## **MĚSTSKÁ ČÁST PRAHA - ČAKOVICE**

Věc: **Návrh Územního plánu hl. m. Prahy (Metropolitního plánu)**  
**Připomínky Městské části Praha-Čakovice**

**Připomínky Městské části Praha-Čakovice**

## CA/13 - Rozvoj (rozšíření) lokality 234 / Miškovice

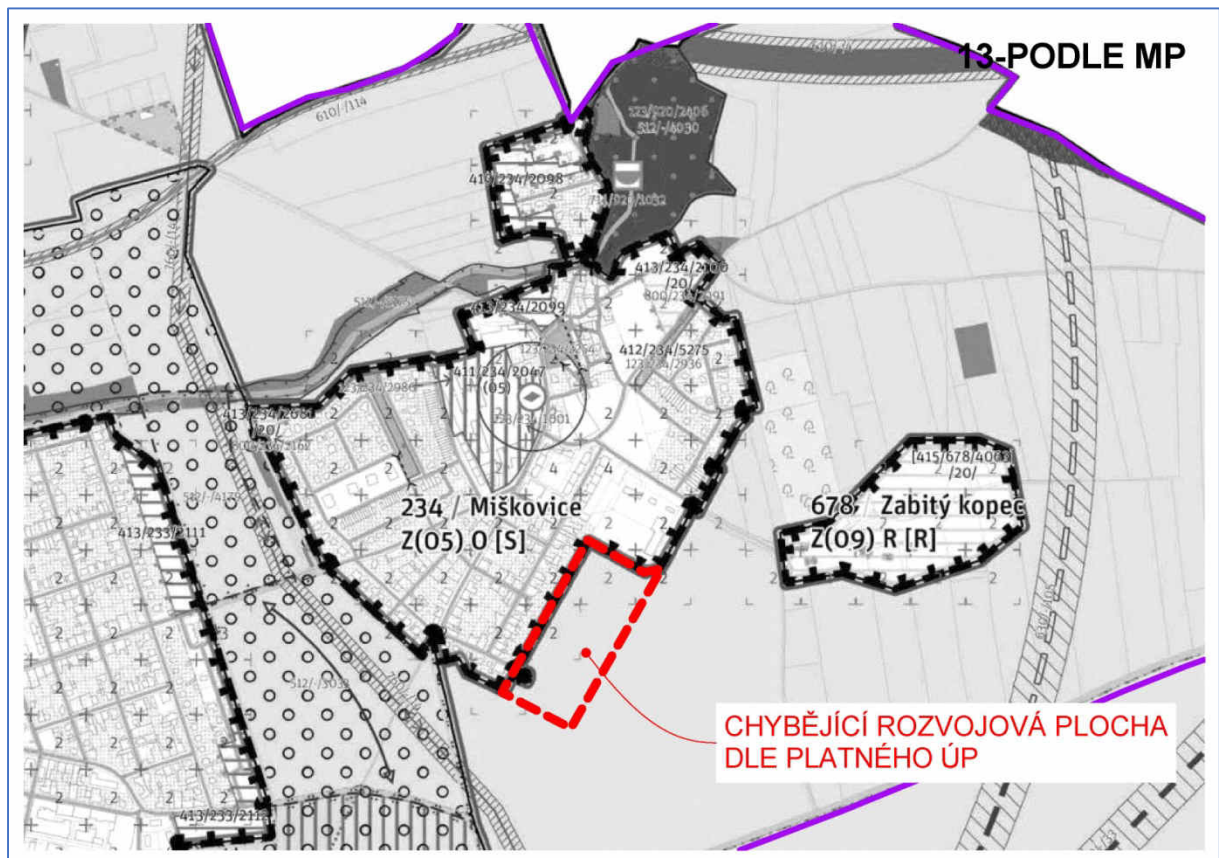
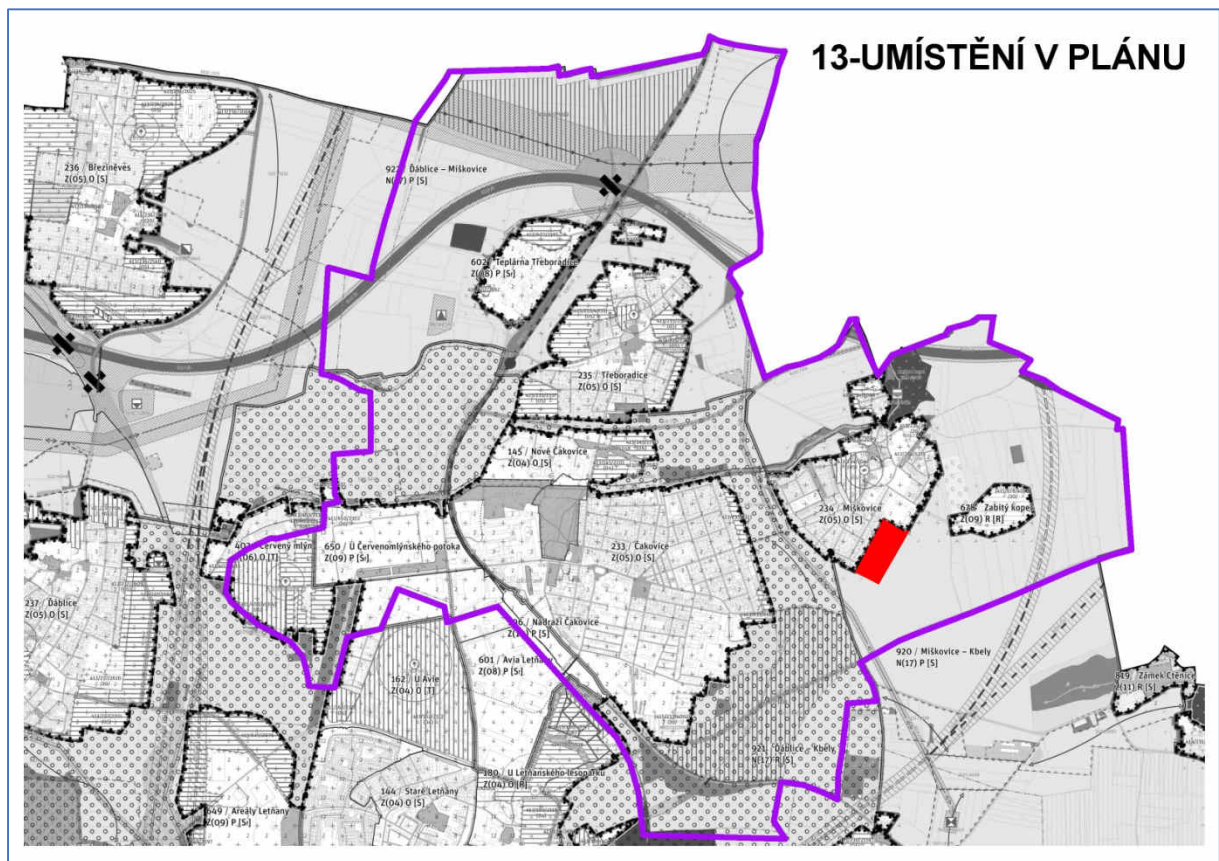
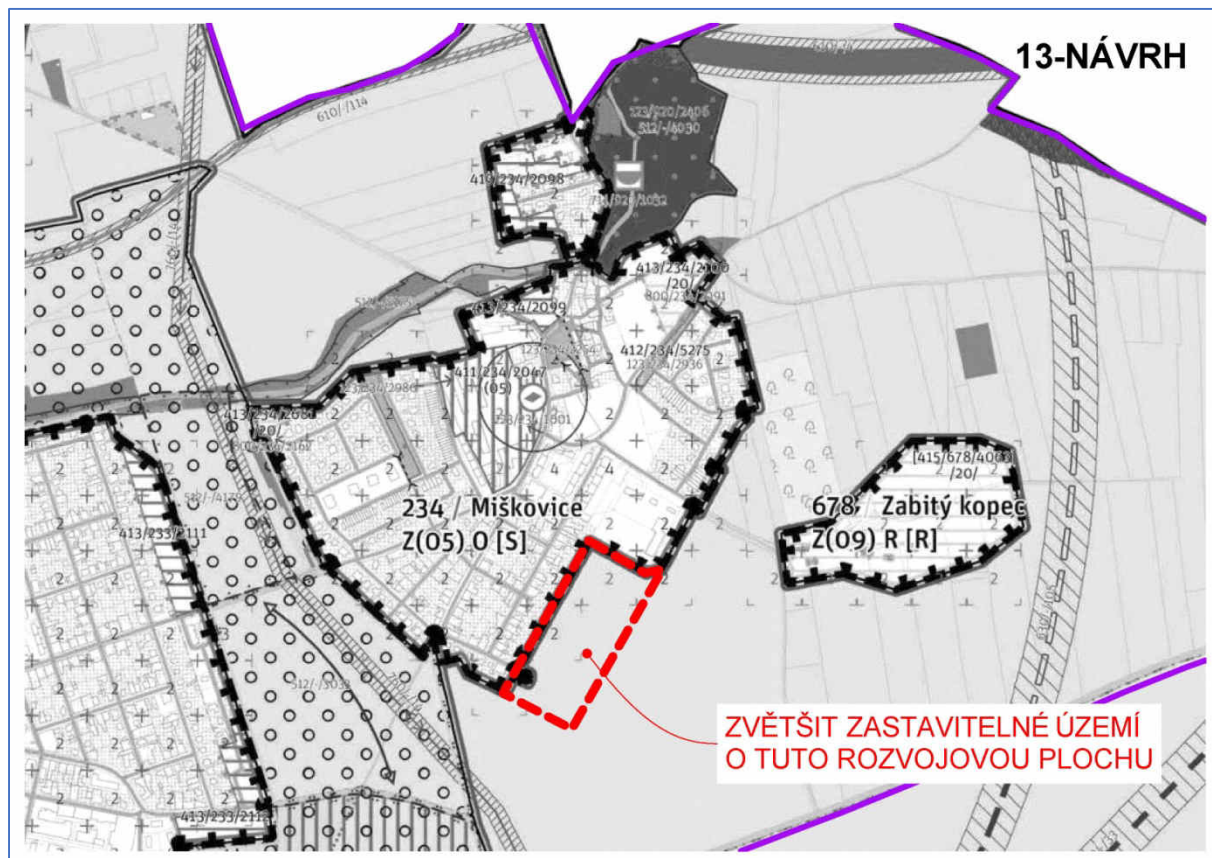
<b>Číslo připomínky</b>	CA/13
<b>Název připomínky</b>	Rozvoj (rozšíření) lokality 234 / Miškovice
<b>Druh připomínky</b>	Zásadní připomínka
<b>Označení dotčené lokality</b>	234 / Miškovice 920 / Miškovice - Kbely
<b>Podstata připomínky</b>	Požadavek na rozšíření zastavitelné plochy
<b>Text a zdůvodnění připomínky</b>	
<p><b>Městská část Praha-Čakovice požaduje, aby do návrhu Metropolitního plánu byla zařazena dodatečná zastavitelná plocha pro výstavbu rodinných domů a to rozšířením zastavitelné plochy 234 / Miškovice směrem do území lokality 920 / Miškovice - Kbely.</b></p> <p>Městská část Praha-Čakovice chce nabídnout svým občanům možnost rozvoje rodinného bydlení a to výhradně formou rodinných domů, přednostně solitérního charakteru. Vzhledem k tomu, že v městské části Praha-Čakovice je v současné době k dispozici v tržním prostředí absolutní nedostatek ploch pro vznik nového rodinného bydlení, jakož i rodinných domů ke koupi, je zájmem městské části Praha-Čakovice rozšířit plochy pro rodinné bydlení. V k.ú. Miškovice proto městská část Praha-Čakovice navrhuje rozšířit plochy pro rodinné bydlení v rozsahu, který byl dán v platném územním plánu z roku 1999 ve formě předpokládaného rozvoje (původní předpoklad po roce 2010 změna na zastavitelné území). V uvedených lokalitách by platilo výškové omezení na max. 2 patra.</p>

## CA/14 - Rozvoj (rozšíření) lokality 233 / Čakovice

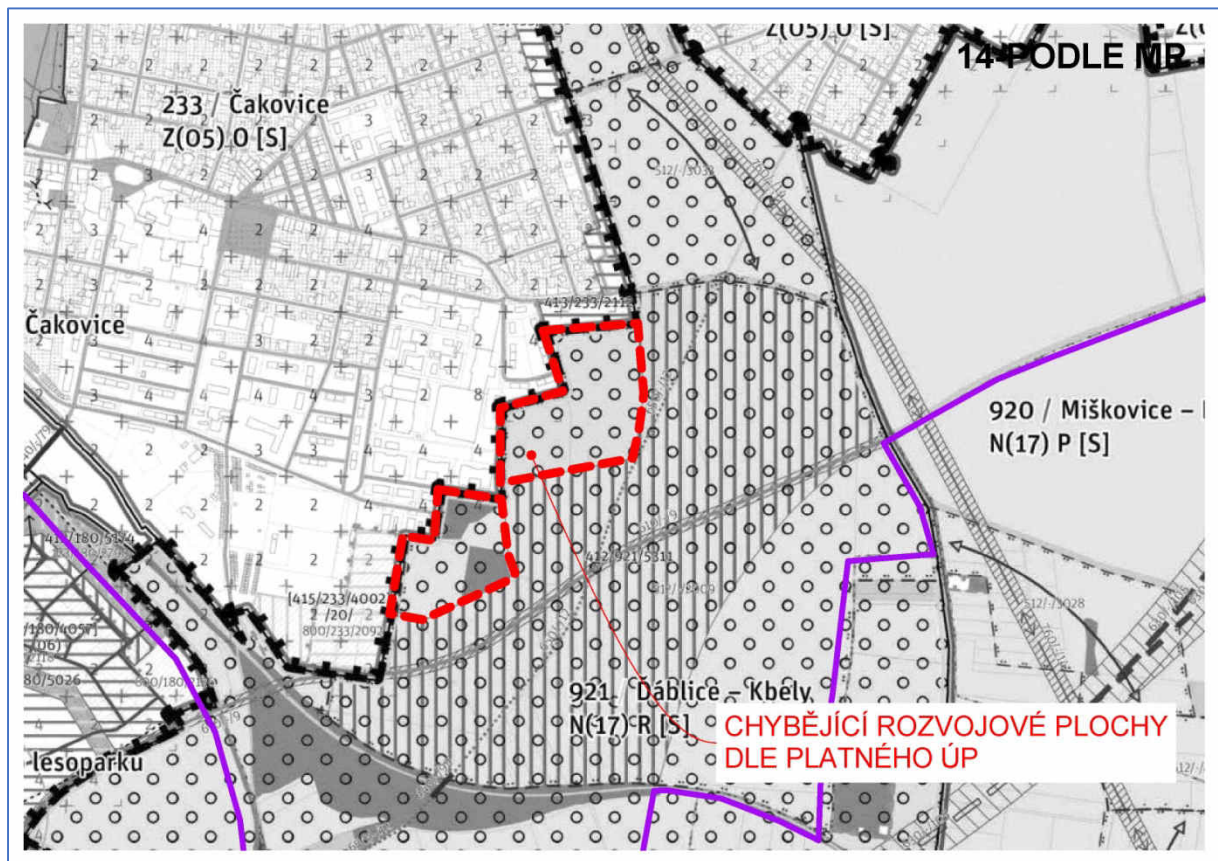
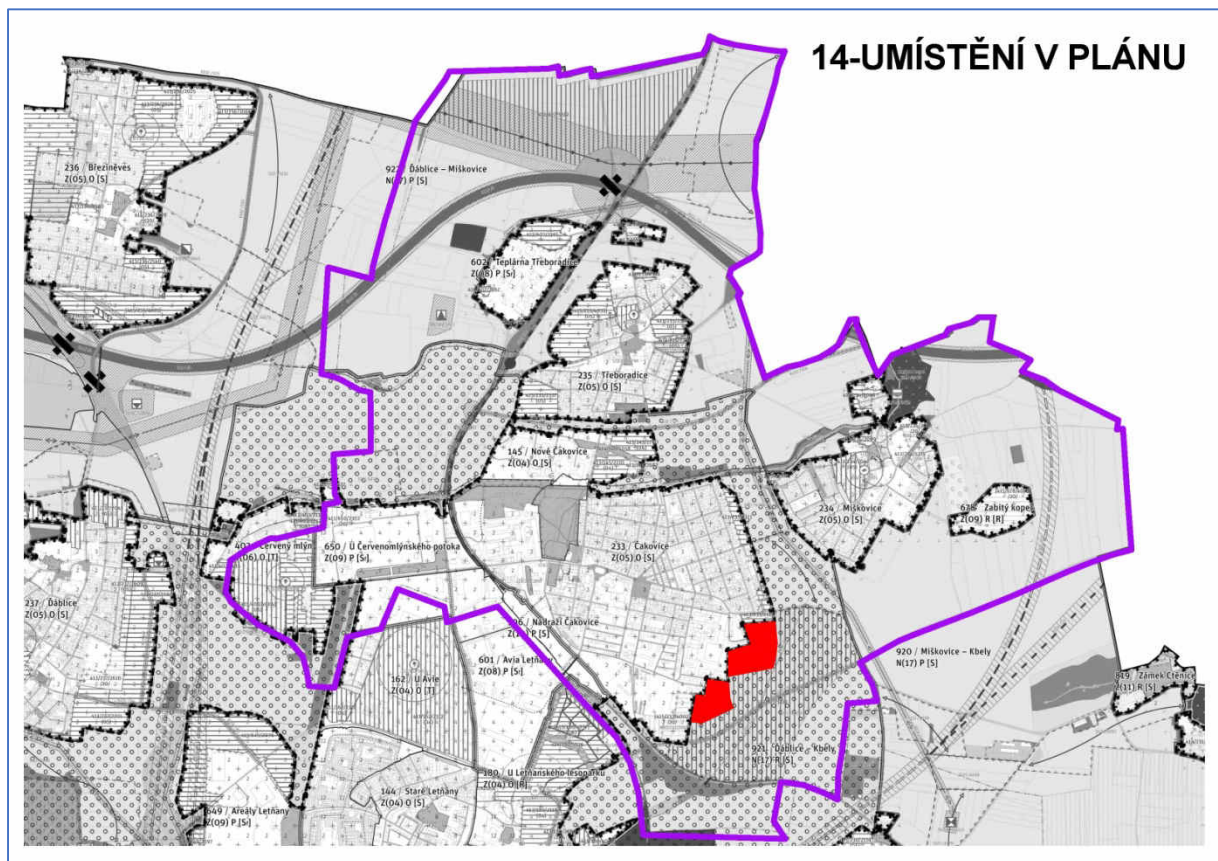
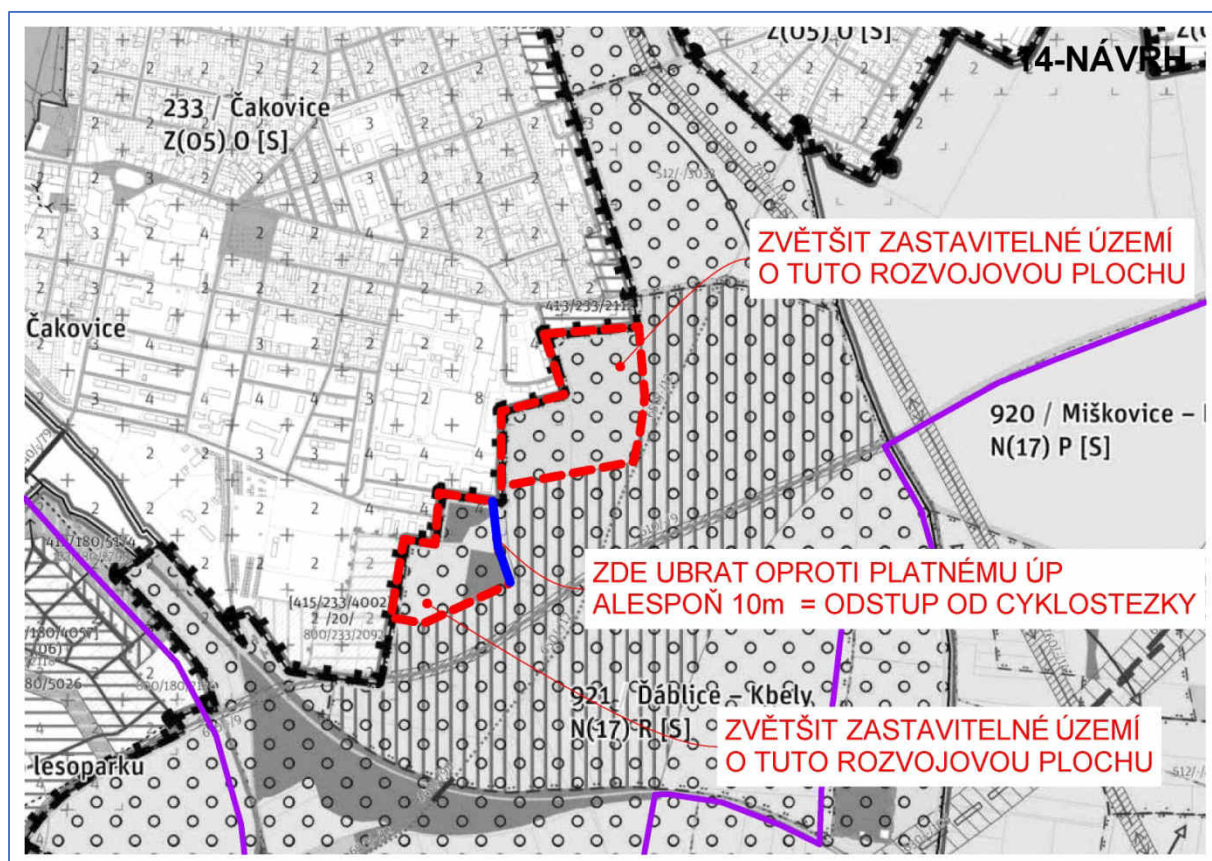
<b>Číslo připomínky</b>	CA/14
<b>Název připomínky</b>	Rozvoj (rozšíření) lokality 233 / Čakovice
<b>Druh připomínky</b>	Zásadní připomínka
<b>Označení dotčené lokality</b>	233 / Čakovice 921 / Ďáblice - Kbely
<b>Podstata připomínky</b>	Požadavek na rozšíření zastavitelné plochy
<b>Text a zdůvodnění připomínky</b>	
<p><b>Městská část Praha-Čakovice požaduje, aby do návrhu Metropolitního plánu byla zařazena dodatečná zastavitelná plocha pro výstavbu rodinných domů a to rozšířením zastavitelné plochy 233 / Čakovice směrem do území lokality 921 / Ďáblice - Kbely.</b></p> <p>Městská část Praha-Čakovice chce nabídnout svým občanům možnost rozvoje rodinného bydlení a to výhradně formou rodinných domů, přednostně solitérního charakteru. Vzhledem k tomu, že v městské části Praha-Čakovice je v současné době k dispozici v tržním prostředí absolutní nedostatek ploch pro vznik nového rodinného bydlení, jakož i rodinných domů ke koupi, je zájmem městské části Praha-Čakovice rozšířit plochy pro rodinné bydlení. V k.ú. Čakovice proto městská část Praha-Čakovice navrhuje rozšířit plochy pro rodinné bydlení v rozsahu, který byl dán v platném územním plánu z roku 1999 ve formě předpokládaného rozvoje (původní předpoklad po roce 2010 změna na zastavitelné území). V uvedených lokalitách by platilo výškové omezení na max. 2 patra plus 1 ustupující podlaží (2+).</p>

## CA/15 - Rozvoj (rozšíření) lokality 235 / Třeboradice

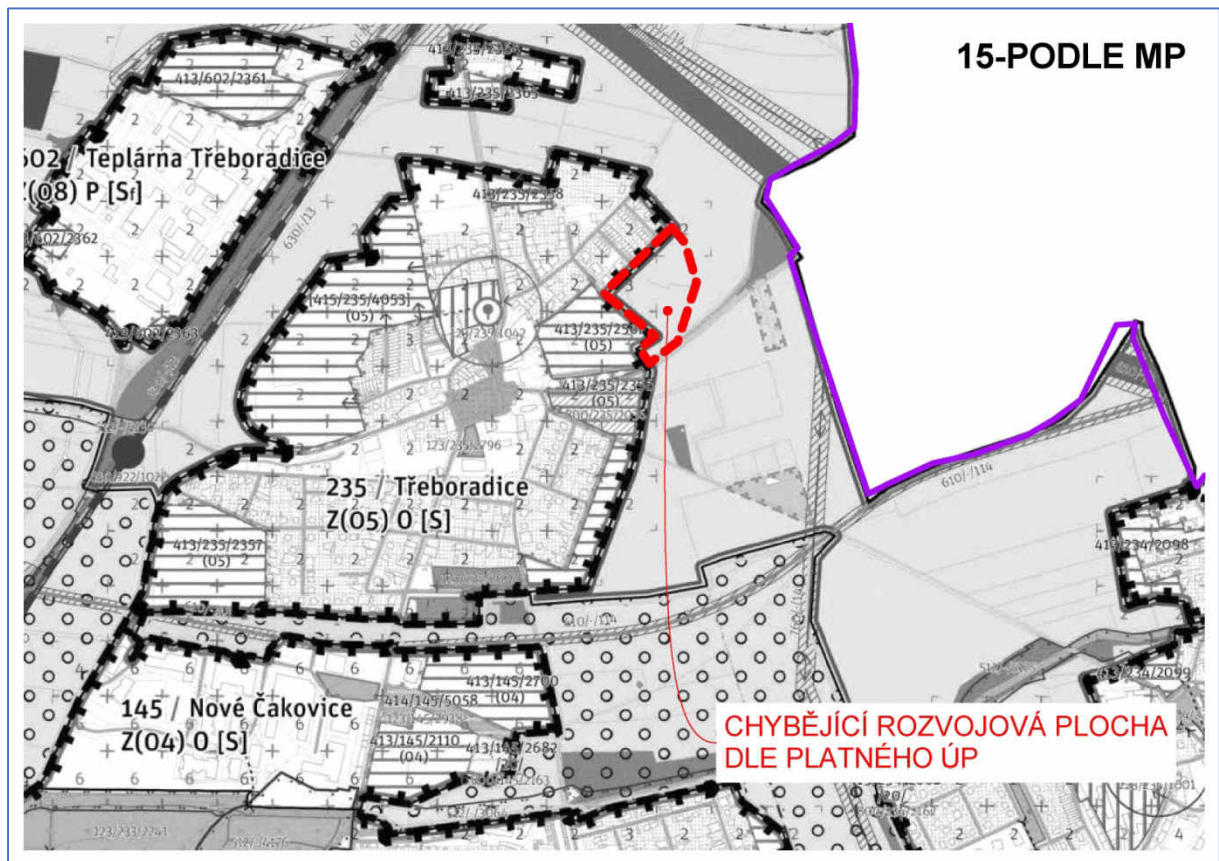
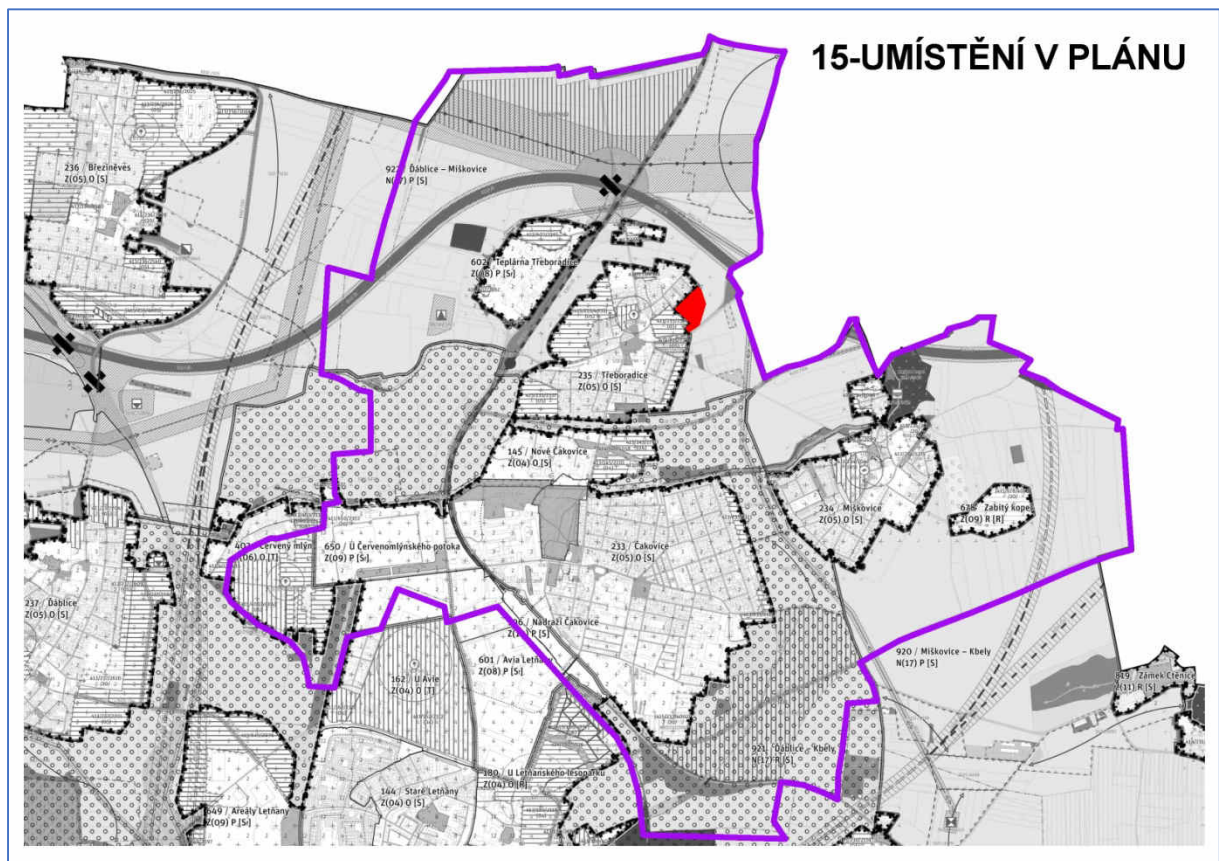
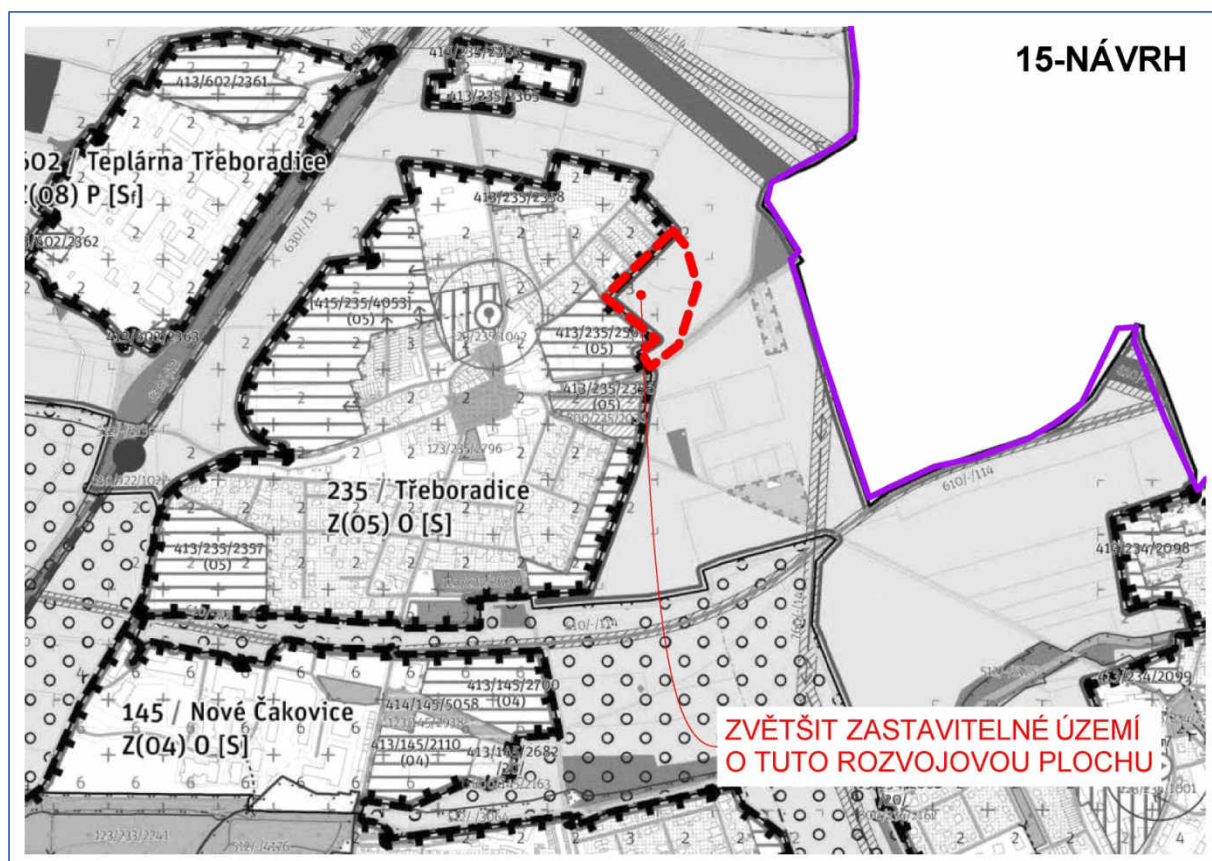
<b>Číslo připomínky</b>	CA/15
<b>Název připomínky</b>	Rozvoj (rozšíření) lokality 235 / Třeboradice
<b>Druh připomínky</b>	Zásadní připomínka
<b>Označení dotčené lokality</b>	235 / Třeboradice 922 / Ďáblice - Miškovice
<b>Podstata připomínky</b>	Požadavek na rozšíření zastavitelné plochy
<b>Text a zdůvodnění připomínky</b>	
<p><b>Městská část Praha-Čakovice požaduje, aby do návrhu Metropolitního plánu byla zařazena dodatečná zastavitelná plocha pro výstavbu rodinných domů a to rozšířením zastavitelné plochy 235 / Třeboradice směrem do území lokality 922 / Ďáblice - Miškovice.</b></p> <p>Městská část Praha-Čakovice chce nabídnout svým občanům možnost rozvoje rodinného bydlení a to výhradně formou rodinných domů, přednostně solitérního charakteru. Vzhledem k tomu, že v městské části Praha-Čakovice je v současné době k dispozici v tržním prostředí absolutní nedostatek ploch pro vznik nového rodinného bydlení, jakož i rodinných domů ke koupi, je zájmem městské části Praha-Čakovice rozšířit plochy pro rodinné bydlení. V k.ú. Třeboradice proto městská část Praha-Čakovice navrhuje rozšířit plochy pro rodinné bydlení v rozsahu, který byl dán v platném územním plánu z roku 1999 ve formě předpokládaného rozvoje (původní předpoklad po roce 2010 změna na zastavitelné území). V uvedených lokalitách by platilo výškové omezení na max. 3 patra. S vlastníkem pozemků má městská část Praha-Čakovice uzavřenu smlouvu o spolupráci na rozvoj této lokality.</p>
